建设项目环境影响报告表

项目名称：集安市诚实参业有限公司生物质锅炉建设
项目_____

集安市诚实参业有限公司生物质锅炉建设项目 环境影响报告表技术评估（函审）专家评审意见

图 2-1 本项目水平衡图 m³/a

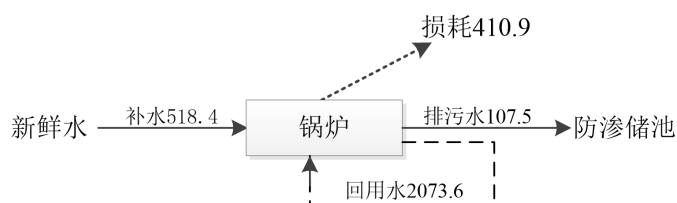
- 1、完善生态环境分区管控和生态环境准入清单符合性分析内容。
- 2、规范绘制工艺流程图。标注排气筒、灰渣出口、锅炉排污水出口、上料口排污节点及主要污染因子。
- 3、完善水平衡图。标注锅炉补水、蒸汽产水量、冷凝回用水、损耗、锅炉排污水；补充水量计算校核过程。
- 4、补充NO_x稳定达标可行性分析。依据《排污许可证申请与核发技术规范 锅炉》等要求，生物质成型燃料锅炉可行性技术为“低氮燃烧技术+旋风除尘+袋式除尘”，因此，应复核并分析采用的半气化生物质燃烧机工作原理是否本身就具备低氮燃烧特点或是否配套采用了

2、完善水平衡图。标注锅炉补水、蒸汽产水量、冷凝回用水、损耗、锅炉排污水；补充水量计算校核过程。

2. 水平衡存在重大逻辑漏洞。报告第二章“本项目给、排水情况”中，锅炉补水量为 $8.6\text{t}/\text{d}$ （ $518.4\text{t}/\text{a}$ ），蒸汽量约为 $2592\text{t}/\text{a}$ ，冷凝水回用率约 80%，锅炉排污水量为 $1.8\text{t}/\text{d}$ （ $107.5\text{t}/\text{a}$ ）。按此数据核算，补水量 $518.4\text{t}/\text{a}$ - 排水量 $107.5\text{t}/\text{a}$ = $410.9\text{t}/\text{a}$ 。这部分水量在水平衡图（图 2-1）中标注为“损耗 410.9”，但损耗去向（蒸发损失、管道损失、蒸汽未回收损失等）未作任何定量说明和合理性

论证。410.9t/a 的水量损失缺乏分配依据，水平衡分析不完整。补充损耗水量的详细分配，明确蒸汽冷凝损失率、管道损失、排污损失等各环节的具体数值及计算依据；核实冷凝水回用率 80% 的来源（是设计值还是经验值），提供设备厂商技术参数作为支撑；修正水平衡图，标注各环节水量。

图 2-3 生产工艺流程图

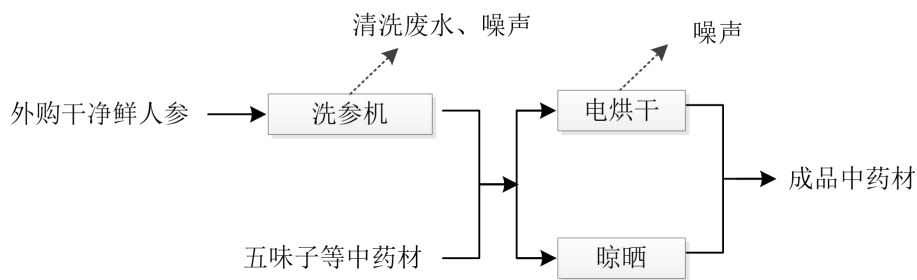
1、规范绘制工艺流程图。标注排气筒、灰渣出口、锅炉排污水出口、上料口排污节点及主要污染因子。

附图1 拟建项目地理位置图

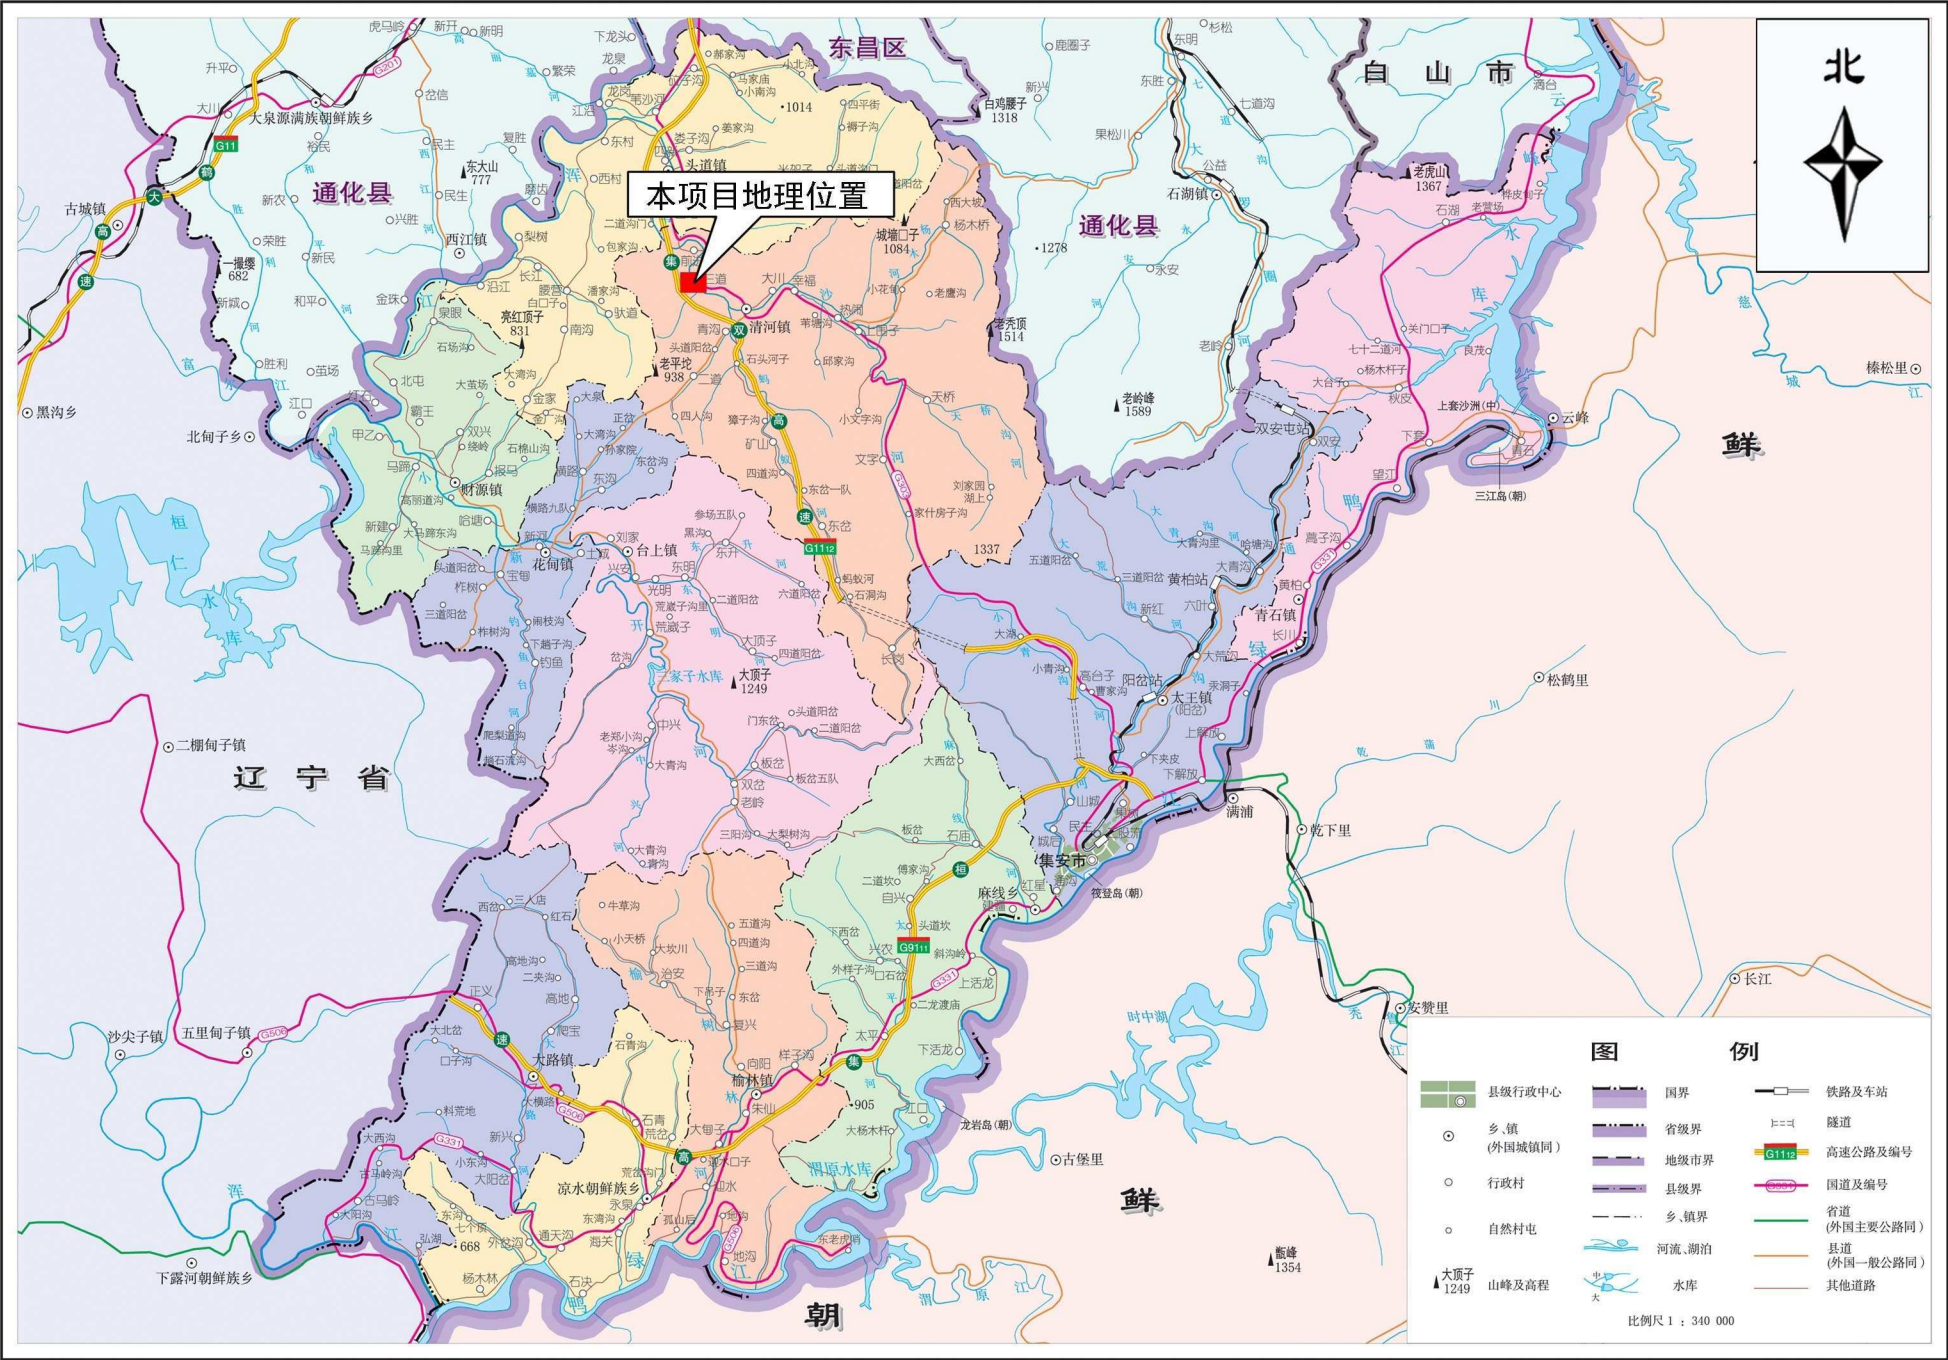
10. 附图缺少必要的图件信息。附图 3“厂区平面布局及噪声监测点位示意图”中未标注比例尺、指北针（或风玫瑰图）；附图 4“项目区域敏感保护目标及大气监测点位示意图”中未标注 500m 范围线的具体依据（来源于哪个标准或导则要求）。附图 1“拟建项目地理位置图”中使用了中国地图出版社 1989 年版地图，版本陈旧。补充附图 3 的比例尺和指北针；在附图 4 中标注 500m 评价范围线的来源说明；更新附图 1 的地图版本。
